Stadt Leverkusen

Bebauungsplan Nr. 229/I „Steinbüchel - südlich Heinrich-Lübke-Straße, westlich Von-Knoeringen-Straße“

**Stellungnahmen im Rahmen der öffentlichen Auslegung nach § 3 (2) BauGB und der Beteiligung der Behörden und Träger öffentlicher Belange nach § 4 (2) BauGB sowie
Abwägungsvorschlag der Verwaltung mit Beschlussentwurf**

Zukünftige Entwässerung der oberen Heinrich-Lübke-Str, **Anlage 1**
basierend auf Vorgaben der TBL vom 05.12.16, vorbehaltlich der Zustimmung von 67 zur Fällung der Bäume

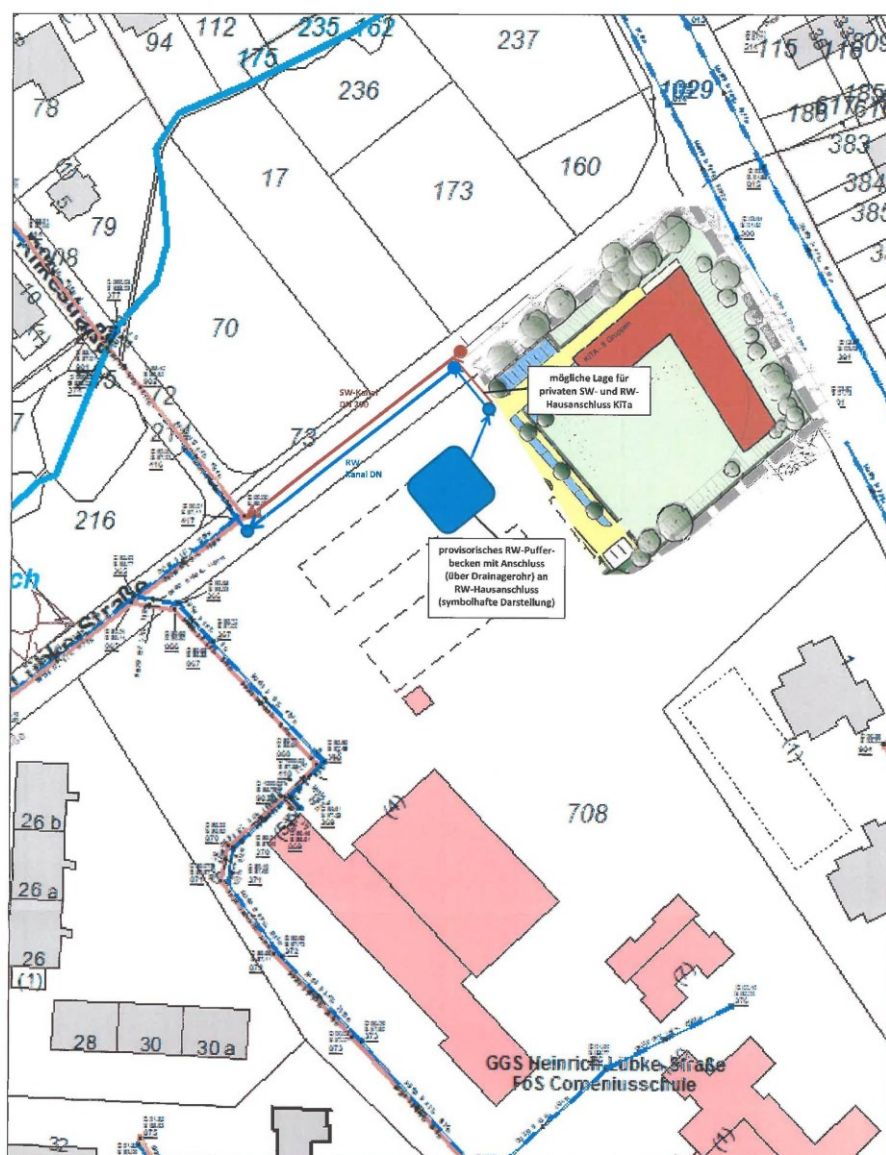
Eine Anschlussmöglichkeit der geplanten KiTa an das öffentl. SW-Netz ist zur Zeit nicht gegeben.

Im Rahmen des Projektes der TBL „Heinr.-Lübke-Str., B-Plan – PK 702.3.005“ wird jedoch zur Zeit die neue, für die KiTa notwendige SW-Leitung geplant, die in 2018 hergestellt wird.

An diese neue SW-Leitung kann die SW-Hausanschlussleitung der neuen KiTa angeschlossen werden, siehe Anlage 1.

Eine Anschlussmöglichkeit der geplanten KiTa an das öffentl. RW-Netz ist zur Zeit nicht gegeben. Das vorhandene RW-Netz ist hydraulisch stark überlastet.

Im Rahmen des Projektes der TBL „Heinr.-Lübke-Str., B-Plan – PK 702.3.005“ wird jedoch zur Zeit die neue, für die KiTa notwendige RW-Leitung geplant, die in 2018 hergestellt wird.

Auf Grund der o. g. hydraulischen Überlastung des RW-Netzes können von der KiTa nur in sehr kleine RW-Mengen gedrosselt ($\max. Q_{RW} = 2 \text{ l/s}$) abgegeben werden (Zusage TBL in der DK vom 24.8.16)

An diese neue RW-Leitung kann die private RW-Hausanschlussleitung der neuen KiTa angeschlossen werden, siehe Anlage 1.

Parallel zur Erstellung der privaten Hausanschlussleitungen ist auch das private RW-Rückhaltebecken mit gedrosseltem Abschluss an das öffentliche RW-Netz zu erstellen, siehe Anl. 1.

Der derzeitige Regenwassersammler ist überlastet, die Sanierung ist ab 2019 vorgesehen. Da eine Versickerung der Niederschläge nicht möglich ist, wird für die Übergangszeit ein privates Rückhaltebecken mit gedrosseltem Anschluss an das bestehende Leitungssystem angelegt.

Die Vorgabe stellt eine Maßnahme der übergeordneten Erschließung dar, die im Falle einer Baugenehmigung nachzuhalten ist. Insofern ist die Erschließung gesichert, einer weitergehenden Festsetzung bedarf es im Rahmen des Bebauungsplanes nicht.
